**Oggetto : Adempimenti di disciplina sulla verifica di assoggettabilità VAS approvati dalla Giunta Regionale con deliberazione n. VIII/6420 del 27.12.07 ed in particolare all'art. 5.8 dell'allegato 1 - Convocazione conferenza dei servizi ex art. 5, comma 6, allegato 1 della d.g.r. n. 8/6420. Proposta di programma integrato di intervento relativo all'ambito di trasformazioni denominato "AT.SS San Francesco" PRATICA PII2/2017-0 Prot. 22278 del 01/06/2017 e successive integrazioni.**

**Oggetto:** **Procedura di verifica di assoggettabilità alla Valutazione Ambientale Strategica (VAS) della Proposta di Programma Integrato di Intervento (P.I.I.) relativo all'Ambito di trasformazione denominato "AT.SS San Francesco", Comune di San Donato Milanese.**  
**Contributo istruttorio della Città metropolitana di Milano**

**OGGETTO: Adempimenti di disciplina sulla verifica di assoggettabilità alla VAS approvati dalla Giunta Regionale con deliberazione n.VIII/6420 del 27.12.07 ed in particolare all'art.5.8 dell'allegato 1 – CONVOCAZIONE CONFERENZA DEI SERVIZI EX ART.5, COMMA 6, ALLEGATO 1 DELLA D.G.R. n.8/6420 - Proposta di Programma Integrato di Intervento relativo all'Ambito di trasformazione

Elaborazione dati: Sistema Informativo dei dati Ambientali della Città Metropolitana di Milano - Individuazione impianti di gestione rifiuti al 28/05/2020

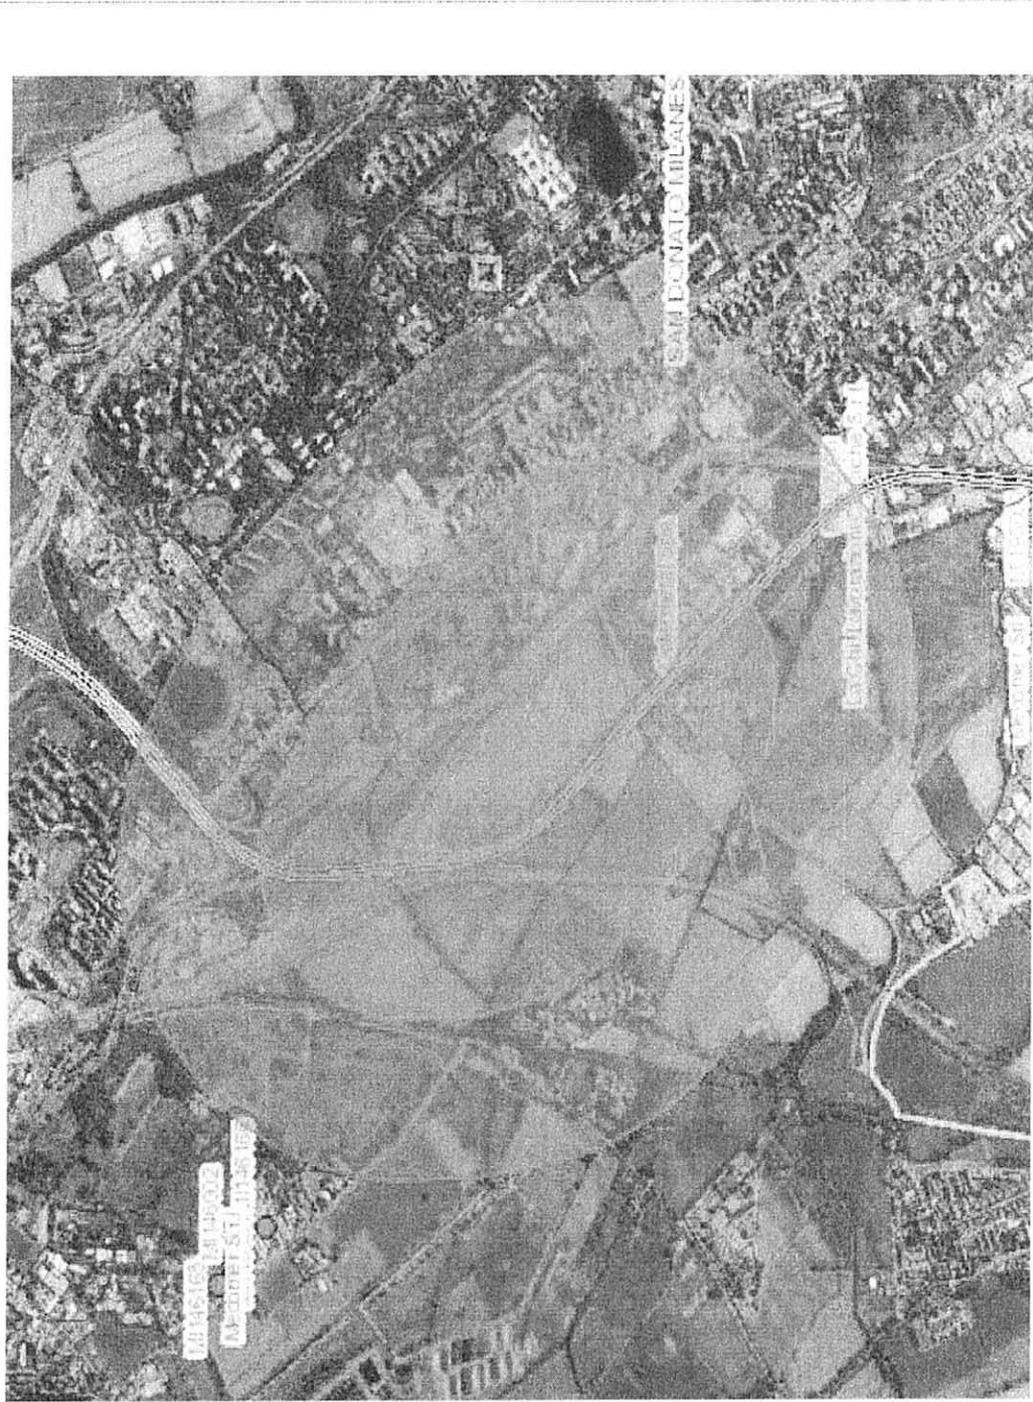
Ciò premesso dalle verifiche effettuate sui dati acquisiti da questo Ente attraverso il Sistema Informativo dei Dati Ambientali della Città Metropolitana di Milano, risulta che all'interno dei buffer di 500 m dal progetto in argomento, vi è la presenza di un'installazione AIA per la lavorazione dei metalli e nel buffer 500 - 1000 m dal progetto vi è un'installazione AIA chimica che comprende anche la gestione dei rifiuti, classificata anche azienda RIR.

Si allega estratto cartografico recante l'individuazione degli impianti di gestione rifiuti presenti nel buffer di cui sopra.
